## Hernád utca forgalmi rend változás ügye

### Változások leírása:

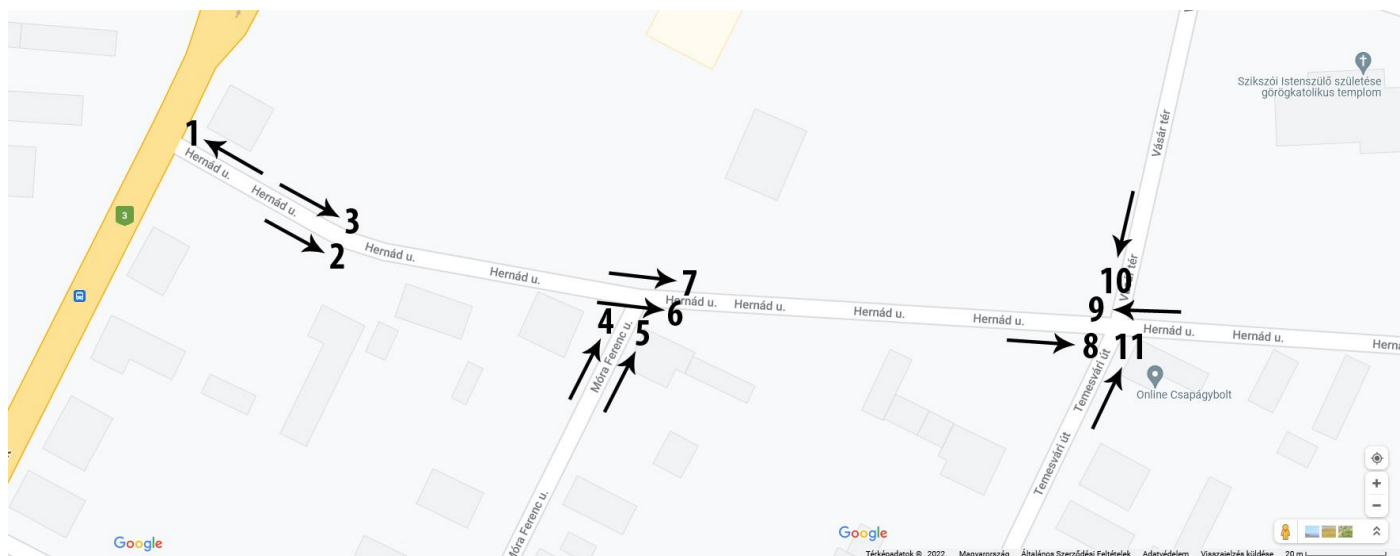
A Hernád utca 3-as számú főút felőli szakasza a Szikszó, Miskolci u. 13. számú (Szikszó, bt. 1208 hrsz.-ú) ingatlan telekhatáráig kétirányú marad, azonban a további szakaszán a Temesvári u. – Istenszülő tér (térképen Vásár tér) kereszteződéséig egyirányúvá válik.

- Előzőekben említett irányba bal oldalon „Várakozni tilos” + „10 perc” táblák (3. + 7. pont), míg a jobb oldalon „Megállni tilos” + „Egyirányú forgalmi út” táblák (2. + 6. pont) kerülnek kihelyezésre.

- A Móra F. utcán, a kereszteződésnél bal oldalon „Behajtani tilos” tábla (4. pont), jobb oldalon „Elsőbbségadás kötelező” + „Kötelező haladási irány jobbra” jelzések (5. pont) kerülnek kihelyezésre.

- A Temesvári u. – Istenszülő tér kereszteződése előtt a jobb oldalon „Elsőbbségadás kötelező” tábla (8. pont), bal oldalon a kereszteződés irányából látható „Behajtani tilos” tábla (9. pont), az Istenszülő tér jobb oldali végében „Jobbra bekanyarodni tilos” (10. pont), míg a Temesvári u. jobb oldali végén „Balra bekanyarodni tilos” tábla (11. pont) kerül kihelyezésre.

- A Hernád utca 3-as számú főútra csatlakozó részénél a megmaradt kétirányú forgalom miatt az „**ÁLLJ!** Elsőbbségadás kötelező” tábla megmarad (1. pont).
